Betreff:	ALPLA Flugzeugbau	
Technische Mitteilung Nr. 3		
Baumuster:	Name: Vo	Bl. Nr.:
AVo 68 s und v	Datum: 3.11.77	1

Erght an alle Halter von Motorseglern des betreffenden Baumusters

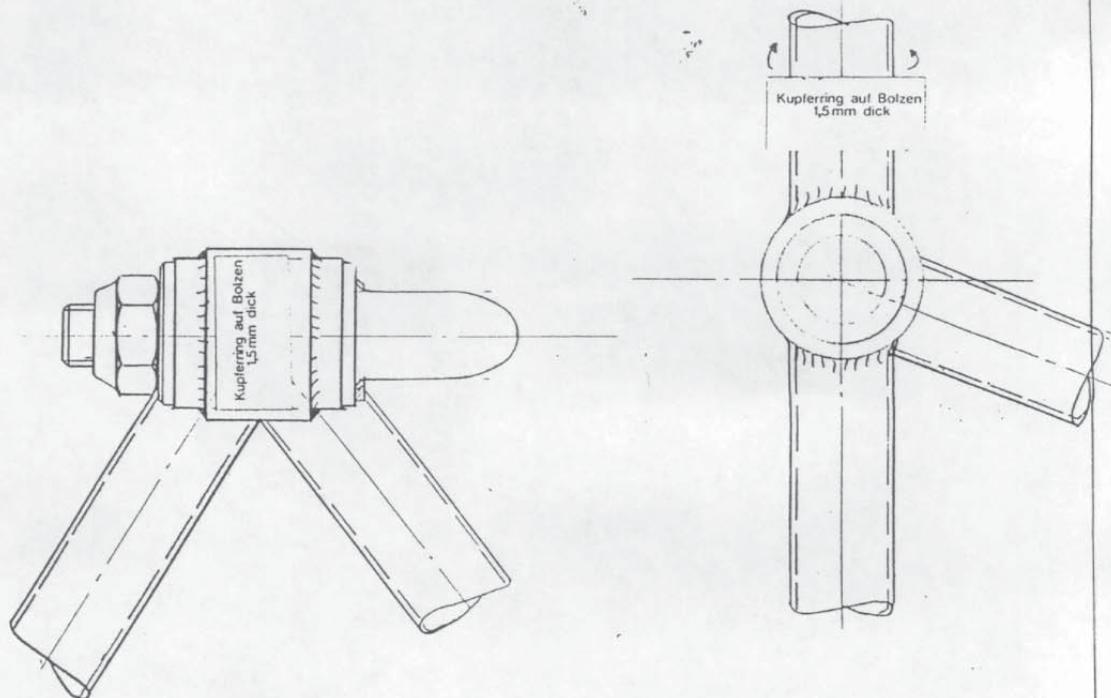
Grund: Von den Luftfahrtbehörden wurde vorgeschlagen, die Dicke der kÜpfernen Distanzscheibe auf dem FlÜgelanschlußbolzen in deren Nähe anzugeben.

Maßnahmen: Die der TM beiliegenden Abziehschriften bei allen vier FlÜgelanschlußbolzen entsprechend der untenstehenden Skizze anbringen.

Termin: bei der nächsten 100 h-Kontrolle.
